Avis délibéré de la mission régionale d'autorité environnementale sur la mise en compatibilité du plan local d'urbanisme (PLU) de la commune de Saint-Trivier-de-Courtes (01), dans le cadre d'une déclaration de projet concernant l'implantation de quatre éoliennes

Avis n° 2022-ARA-AUPP-1187

Figure 2: Présence de zones humides locales dans le périmètre du projet (source : dossier)

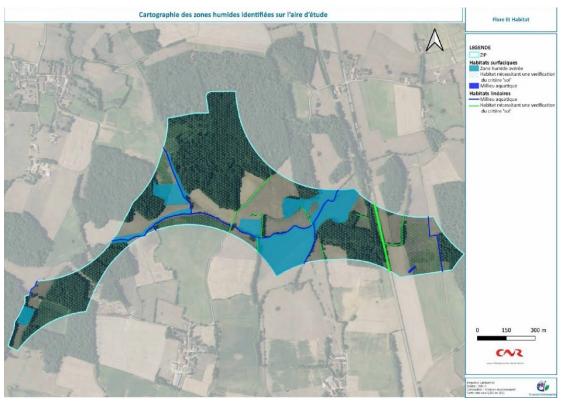
De plus, l'état initial fait état de la présence de zones humides locales avérées à proximité de trois éoliennes, voire à l'emplacement de la quatrième éolienne, la plus à l'est du site d'implantation. Aucune analyse de l'impact du projet sur ces zones humides et leur fonctionnement écologique n'est présentée, ainsi qu'aucune mesure de réduction ou de compensation en cas de suppression.

- précisant les dates d'inventaires sur site et le protocole mis en place conduisant à établir la synthèse de l'état initial présentée dans le dossier ;
- présentant les mesures réglementaires dans le PLU qui s'imposeront au maître d'ouvrage pour s'assurer que le projet éolien ne portera atteinte à aucune espèce protégée;
- présentant l'analyse de l'impact des dispositifs réglementaires du PLU sur les zones humides locales et les mesures associées permettant de les préserver.
